Van: art 5.1-2e
Verzonden: woensdag 27 maart 2024 19:54
Aan: Berend Potjer
CC: art 5.1-2e
Onderwerp: RE: Zonnepark Roeleveenseweg

Van: art 5.1-2e <art 5.1-2e@pzh.nl>
Verzonden: dinsdag 26 maart 2024 11:35
Aan: Berend Potjer <art 5.1-2e@pzh.nl>
CC: art 5.1-2e <art 5.1-2e@pzh.nl>; art 5.1-2e <art 5.1-2e@pzh.nl>
Onderwerp: Zonnepark Roeleveenseweg

Naar aanleiding van het po van gisteren over zonnepark Roelseveenseweg was de vraag welke wijzigingen er zijn aangebracht naar aanleiding van onze laatste overleggen met de gemeente en ontwikkelaar. In onderstaande daar staccato de opsomming van:

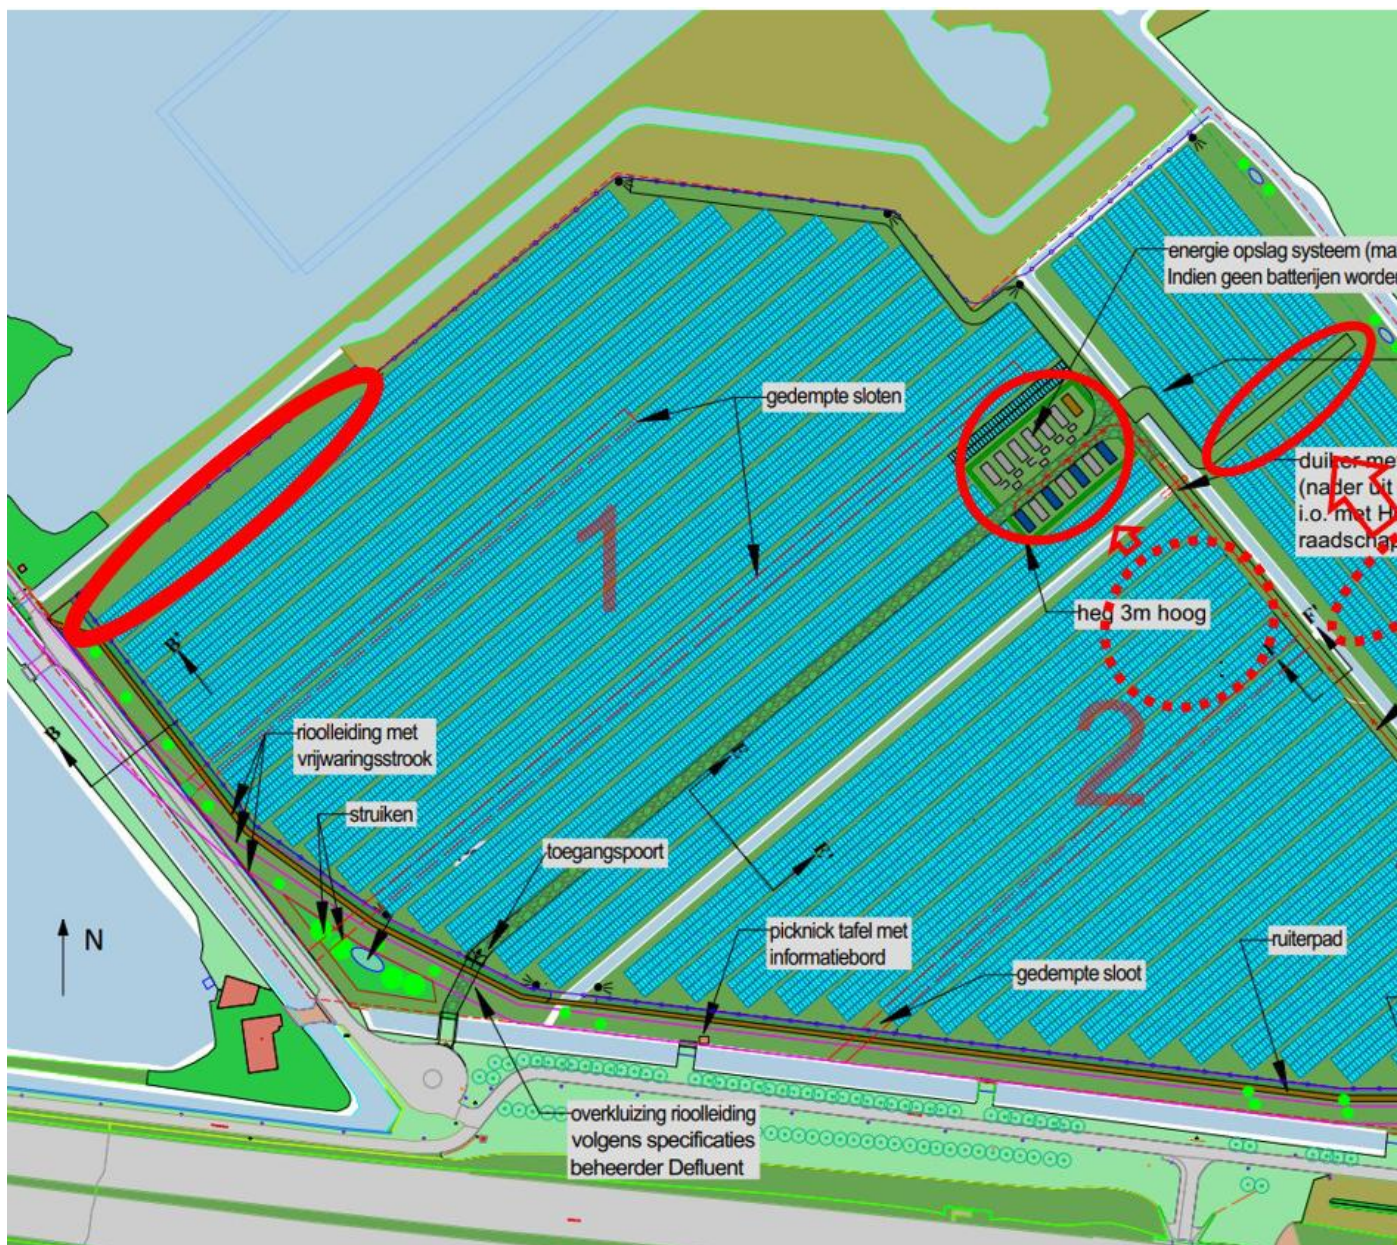
Hmmm, ik vind het wel minimale aanpassingen, maar ik begreep dat het ook transparante panelen zijn en in die zin de impact meevalt.

Is er ook iets afgesproken/af te spreken over natuur(lijk beheer)/biodiversiteit onder de panelen?

- Toezegging over behoud van natuur en biodiversiteit en uitsluitend extensieve op ecologisch beheer gericht beweiding na afloop door de gemeente. Uitgevoerde investeringen ;
- Verwijdering panelen aan de noord oost zijde van het park;
- De verplaatsing van het batterijpark in één lijn met de toegangsweg, zodat er minder verhard opp. wordt toegepast en overblijvende noodzakelijke paden natuurlijk ingericht kunnen worden;
- De verplaatsing van de scheiding tussen de twee rijen op de landscheiding zodat er een doorzicht over de sloot ontstaat;
- Een bredere sloot aan de zuidoost zijde met verlies van een tiental panelen zodat er meer ruimte gecreëerd wordt om een bredere sloot en meer natuurwaarde te creëren.

Ja klopt dat het transparante panelen zijn.

Voor de wijze van beheer voor het park wordt 2x per jaar gemaaid en afgevoerd gedurende minimaal 5 jaar. Na deze verschraling wordt 1x per jaar gemaaid en afgevoerd. Durk begrazing met schapen wordt overwogen. Helaas is de beschikbaarheid van een herder met schapen in dit deel van het land niet ruim voorradig wat het ingewikkelder maakt. De intentie is dus wel om dat te toe te passen.
